DECHETTERIE DE CARHAIX-PLOUGUER

DOSSIER DE DEMANDE D'AUTORISATION D'EXPLOITER

**0.1 – NOTE COMPLEMENTAIRE SUITE 2^{NDE}
RECEVABILITE DU 20 FEVRIER 2017**

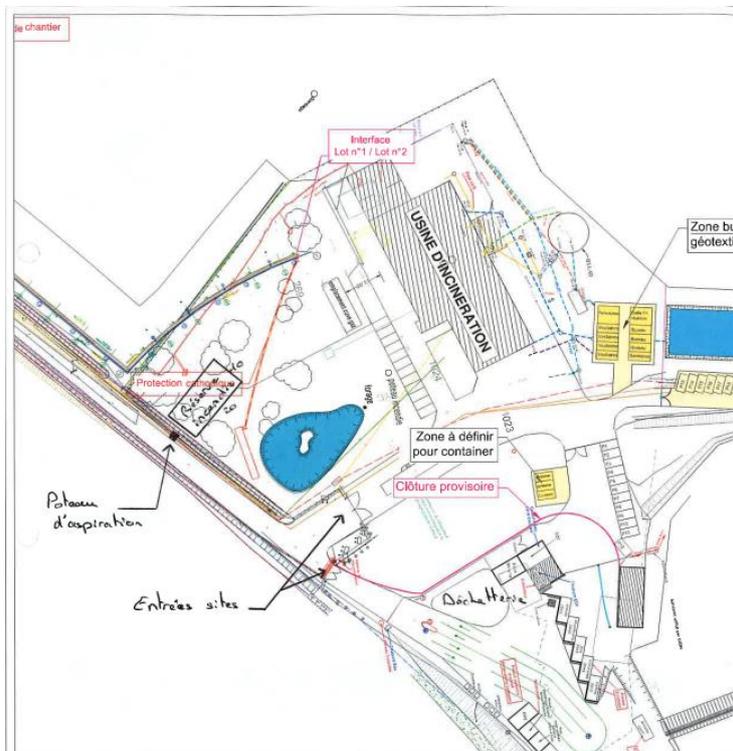
Objet (R. 512-9.I) Analyse de risques (L. 512-1 et AM du 29/9/2005)	1-30	1. Au regard des zones des effets thermiques associées aux scénarios d'incendie modélisés, lesquelles excèdent les limites du site (vers le sud et vers l'est pour les scénarios 1 et 2), l'acceptabilité doit être démontrée en utilisant les critères : <ul style="list-style-type: none">de l'arrêté du 29 septembre 2005 (annexe 1 relative aux échelles de probabilités et annexe III relative à l'échelle d'appréciation de la gravité des conséquences humaines d'un accident à l'extérieur des installations),et de la circulaire du 10 mai 2010 (fiche 1 : éléments pour la détermination de la gravité dans les études de dangers). Un tableau de criticité présentant, pour chacun des scénarios, la probabilité et la gravité estimées selon les textes précédents pourra être utilement fourni pour justifier de l'acceptabilité de ces scénarios (les estimations de probabilité et de gravité présentes dans le dossier actuel ne sont pas recevables). En tout état de cause, le projet doit être revu de façon à ce qu'aucune zone d'effets létaux ne sorte de l'emprise du site (réduction du risque à la source, réorganisation des installations, maîtrise foncière,...).

L'étude flux thermiques est mise à jour en considérant la limite clôturée de l'installation (compris ancienne décharge) et les limites autorisées de l'installation correspondant aux limites parcellaires.

En considérant ces points, seul le flux de 3 kW/m² dépasse la façade Sud au niveau de la haie et zone agricole sur une distance de 2 à 4 m selon l'installation :

=> notons pour le scénario au niveau de la plateforme déchets verts, que la simulation a été établie sur la base d'hypothèses particulièrement majorantes : embrasement sur toute la zone de stockage, pas d'intervention extérieure même de l'exploitant, constance de la surface du feu pendant toute la durée de l'incendie.

=> notons pour le scénario au niveau du local DMS, que les simulations ont été réalisées sur la base sur la base de 100% de déchets stockés inflammables ce qui est très majorant. Sur la base d'un stockage plus moyen et réaliste avec la mise en œuvre de coupe-feu 2h, les flux seront confinés dans le local jusqu'à l'intervention des services de secours.

Il y a effectivement un dépassement plus important des flux à l'Est concernant le scénario plateforme déchets mais ceux-ci restent confinés dans la limite de site autorisée et cela concerne l'ancienne décharge qui n'est plus en activité et où le risque de propagation d'un incendie eu égard à cette ancienne activité n'est pas réaliste (ancienne décharge réhabilitée avec diverses couches dont argile pour celle de fermeture puis végétalisation).

Un confinement total des flux est possible par la mise en œuvre de murs coupe-feu 2h sur le pourtour de la plateforme déchets verts. L'investissement est alors d'environ 70 000 €HT environ ce qui n'est pas envisagé par le SIRCOB et justifié au regard de l'analyse flux thermiques réalisée.
